Vår referanse:
17/126039-4

Vår dato:
26.01.2018

Fv.541 – Høyringsbrev – omklassifisering – Tjong – Hestaneset (Grutle og Holme) – Bømlo kommune

Fv.541 – HOLME

Synfaring i samband med eventuell omklassifisering
FT 541 hp 5 km 8,735 - 9,907 - Holme - Bømlo kommune
Registrerte punkt på synfaring 24.03.2017
Målestokk 1:3500
Statens vegvesen

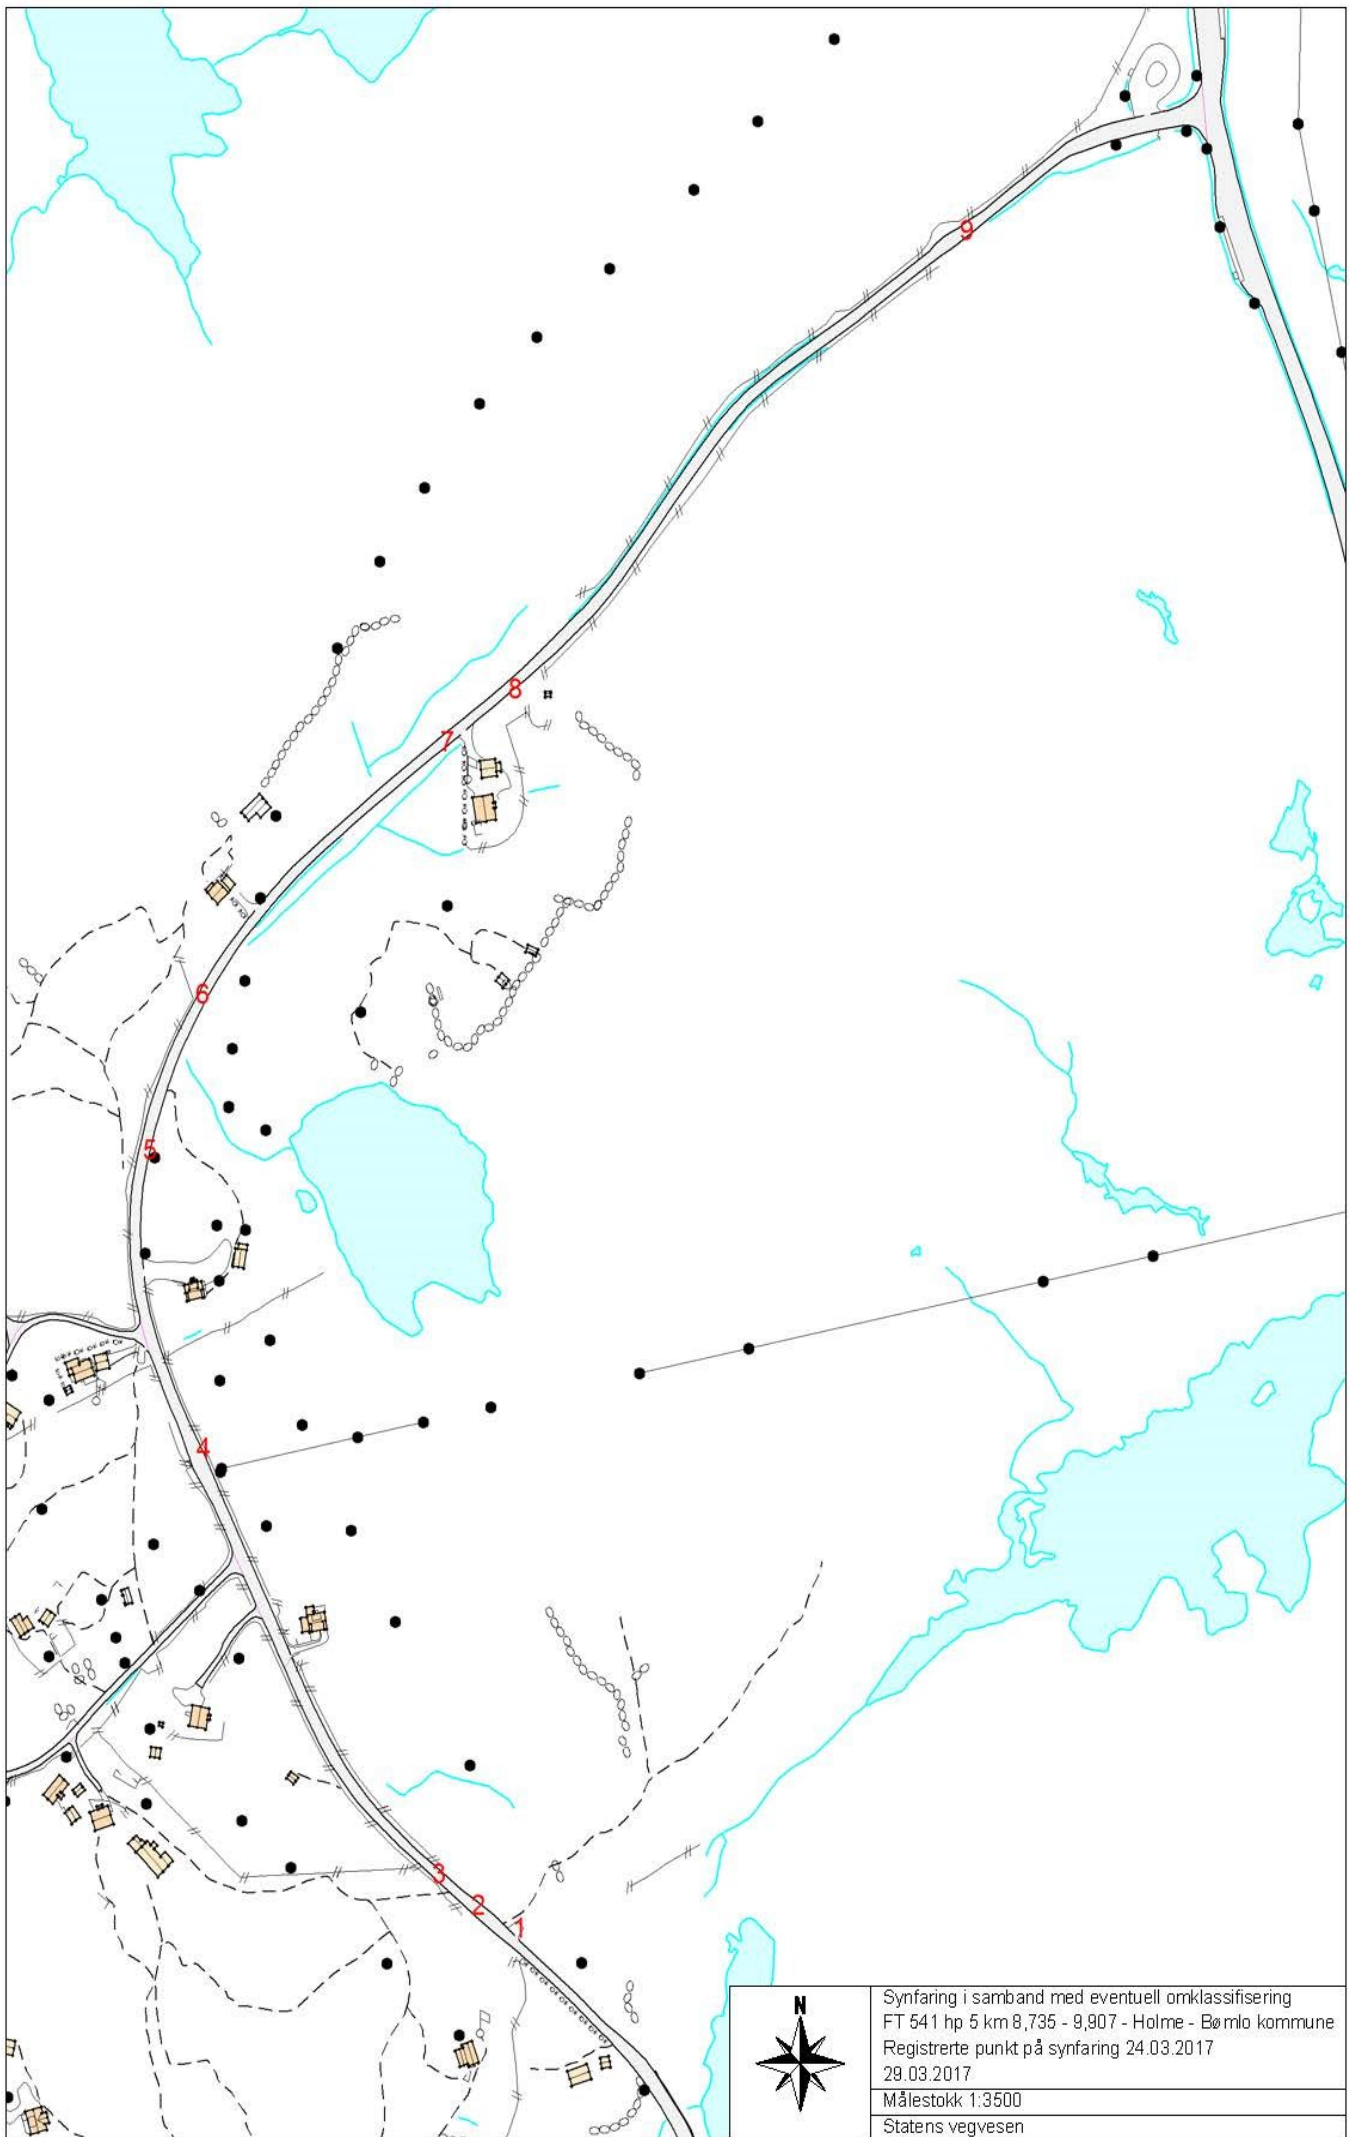
P	Hp	Km	Skade, mangel	Tiltak	Bilde
1	5	8,735	Manglar snumoglegheit	Etablere snuplass	<p>1219 FT541 HP5 8752</p>  <p>Hordaland 6653552-52881 24-03-2017 13:03:56</p>
3	5	8,781 - 8,791	Dårleg asfaltdekke	Ny asfalt, 10 meter x 5 meter = 50 m ²	<p>1219 FT541 HP5 8783</p>  <p>Hordaland 6653577-52900 24-03-2017 13:07:56</p>
5	5	9,153 - 9,158	Skada asfaltkant	Ny asfalt, 5 meter x 1 meter = 5 m ²	<p>1219 FT541 HP5 9153</p>  <p>Hordaland 6653913-53018 24-03-2017 13:13:51</p>

6	5	9,231 - 9,251	Dårleg asfalt	Ny asfalt, 20 meter x 5 meter = 100 m ²	<p>1219 FT541 HP5 9230</p>  <p>Hordaland 6653984 -52990 24-03-2017 13:13:25</p>
7	5	9,390 - 9,410	Dårleg asfalt	Ny asfalt, 20 meter x 5 meter = 100 m ²	<p>1219 FT541 HP5 9386</p>  <p>Hordaland 6654080 -52869 24-03-2017 13:19:05</p>
8	5	9,435 - 9,465	Dårleg asfalt	Ny asfalt, 30 meter x 2,5 meter = 75 m ²	<p>1219 FT541 HP5 9420</p>  <p>Hordaland 6654095 -52838 24-03-2017 13:20:05</p>

9	5	9,745 - 9,765	Dårleg asfalt	Ny asfalt, 20 meter x 2 meter = 40 m ²	 <p>1219 FT541 HP5 9738</p> <p>Hordaland 6654290 - 52590 24-03-2017 13:26:58</p> <p>1219 FT541 HP5 9740</p> <p>Hordaland 6654289 - 52587 24-03-2017 13:26:53</p>
---	---	------------------	---------------	--	--

P	Hp	Km	Skade, mangel	Tiltak	Bilde
2	5	8,763	Dårleg synlegheit	Bytte skiltplate, 2 stk skilt 362 "Farts-grense"

4	5	9,014	Feil skilting	Skiltvedtak /ordne skilt	
---	---	-------	---------------	--------------------------------	---

Synfaring i samband med omklassifisering
FT 541 hp 5 km 11,860 - 12,828 - Grutle - Børmo kommune
Registrerte punkt på synfaring 19.09.2017
Målestokk 1:3000
Statens vegvesen

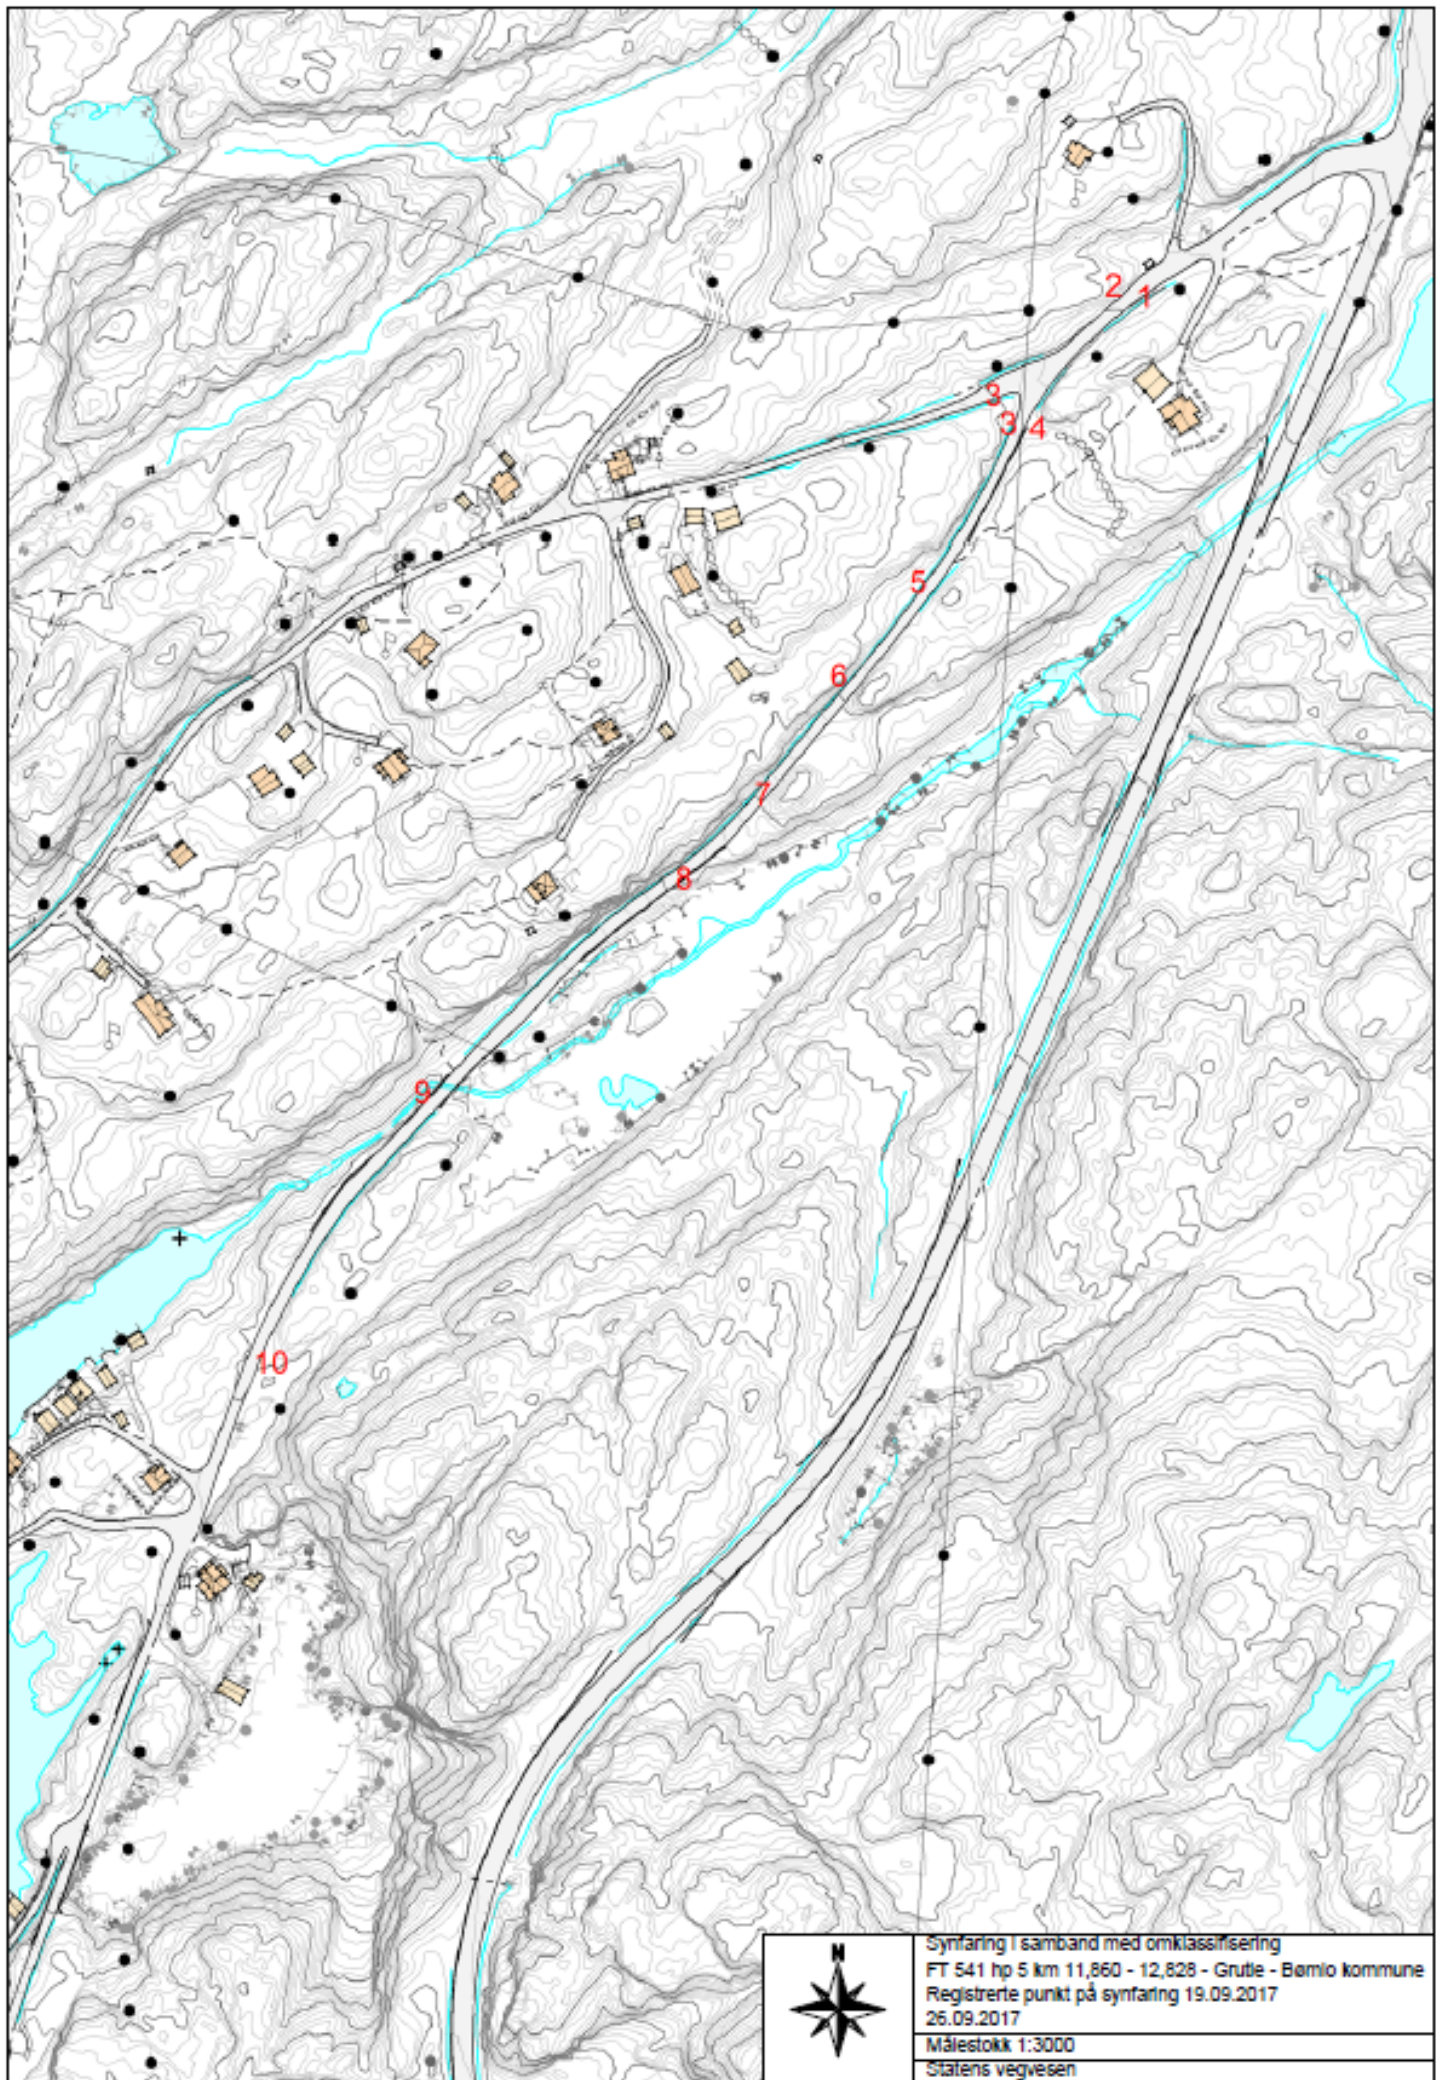
P	Hp	Km	Skade, mangel	Tiltak	Bilde
4	5	12,570	Her går det ei stikkrenne frå den kommunale vegen under fylkesvegen	Ingen tiltak

P	Hp	Km	Skade, mangel	Tiltak	Bilde
5	5	12,470 - 12,510 (om lag)	Dårleg asfalt	Ny asfalt, 1 m x 40 m = 40 m ²	 
7	5	12,370 - 12,400 (om lag)	Dårleg asfalt	Ny asfalt, 5 meter x 30 meter = 150 m ²

P	Hp	Km	Skade, mangel	Tiltak	Bilde
6	5	12,450	Busker i det frie rom	Fjerne brake

P	Hp	Km	Skade, mangel	Tiltak	Bilde
8	5	12,330	Skada rekkverk	Nye stolper, 2 stk	
9	5	12,210	Skada rekkverksstolpe	Ny stolpe, 1 stk

P	Hp	Km	Skade, mangel	Tiltak	Bilde
1	5	12,643	Feil skilting etter omklassifisering	Fjerne skilt og skiltstolpe	
2	5	12,625	Skiltet stemmer ikkje dersom Grutlebrekka vert lagt ned som offentlig veg	Evt. fjerne skilt og skiltstolpe

3	5	12,567	Feil skilting?	Avklare om vegen skal vere forkjørsregulert. Fjerne skilt 541.	
10	5	12,075	Feil skilting	Fjerne skilt og skiltstolpe
